AQUATERRA E.S.P
NIT 811013060-0
COMPROBANTE DE EGRESO NÚMERO : 2022-00812

INFORME DE SUPERVISION

INFORME No.:	1	**SUPERVISION** ☐		DE SEGUIMIENTO	☐	FINAL	☐
		INTERVENTORIA ☐		PARA PAGO	x		
PERIODO DE SEGUIMIENTO		Desde:	9/9/2022	Hasta:	23/9/2022		
PERIODO PARA PAGO		Desde:	9/9/2022	Hasta:	23/9/2022

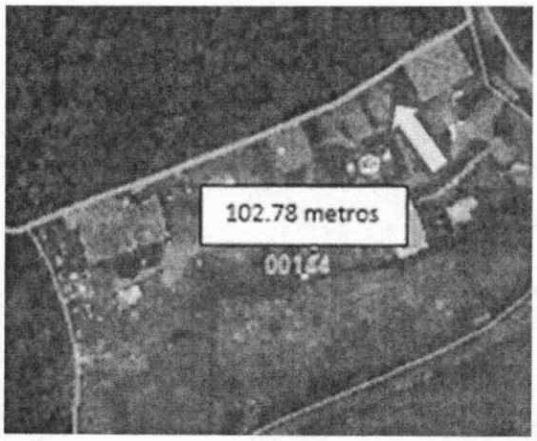
1. Obra extra(cuerda de alambre) , la misma que fue detallada en el comité de obra N 01 del 15 de septiembre de 2022.(ver acta anexa)
2. Calibrar medidas debido a que en los en los estudios previo se contemplo las siguientes áreas a ser intervenidas con cerramiento perimetral
   -99m
   -76.32m
   -14.80m
   -26.23m
   -123.70

Para un total de 340m, pero al realizar las medidas en campo se corrigieron medidas quedando 345ml

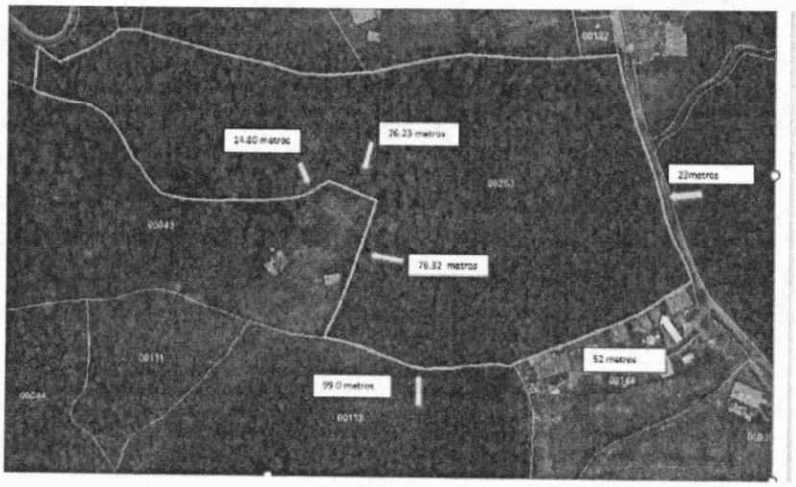
Se aclara que en el momento de la elaboración de los estudios previos no se pudo ingresar al lado colindante con la urbanización (caserío) porque estaba demasiado tapado, se trato de ingresar por la urbanización y no fue posible por lo que se opto por trabajar con la medida del sistema, es decir 102.78mts

Una vez se realiza el desmonte de la zona se evidencia que solo la mitad se encuentra cercada, por lo que se le autoriza al contratista iniciar el cercamiento para evitar conflicto entre linderos.

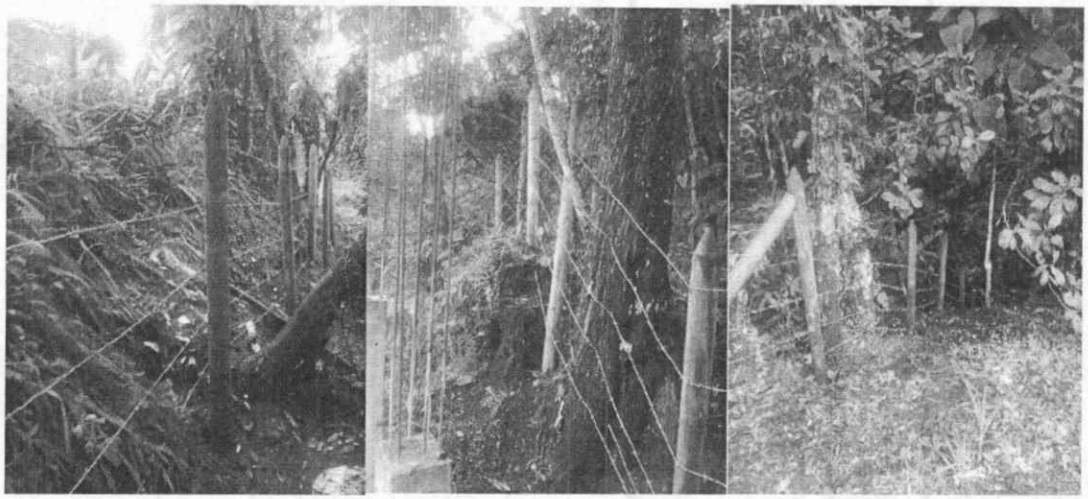
Quedando las siguientes medidas

1. 23ml
2. 52ml
3. 99ml
4. 76.32ml
5. 26.23ml

6. 14.80ml

para un total de 291ml para cerramiento perimetral, se aclara que continúan los 345ml para limpieza y desmonte.(Datos sustentados en los comités de obra N 2 Y 3 de septiembre de 2022)
